severo & tenfen	RELATÓRIO INFORMATIVO	
	31/05/2023	Relatório n.: 402/2023
	Plantão 24 Horas - (51) 92000 - 3950

Cliente	UFCSPA (Prédio 01)	Contato	Alessandra
Equipamentos	Sistemas de incêndio em geral		
Itens:	GERAL

Segue abaixo comentários e sugestões da empresa SEVERO & TENFEN a respeito da planilha de pendências de manutenção corretiva:

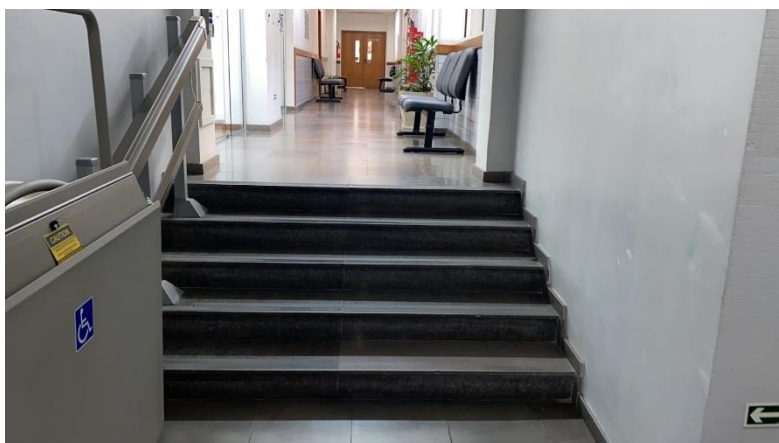
- Portas da saída de emergência da biblioteca fechadas:

Comentários da empresa Severo: Porta biblioteca térreo fechada (chave se encontra com a bibliotecária) sem bara anti-pânico.

Comentários da empresa Severo: Porta biblioteca 2 andar mesma situação da do térreo.

OBS: Já foi aberto o chamado para as duas portas.

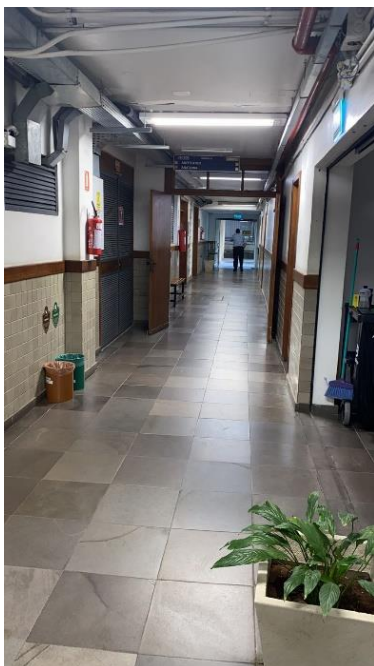
- Canalização do R.U sem pintura.

Comentários da empresa Severo: Tubulação principal hidratante R.U sem pintura (sem demarcação no hidrante com suportação relativamente falha).
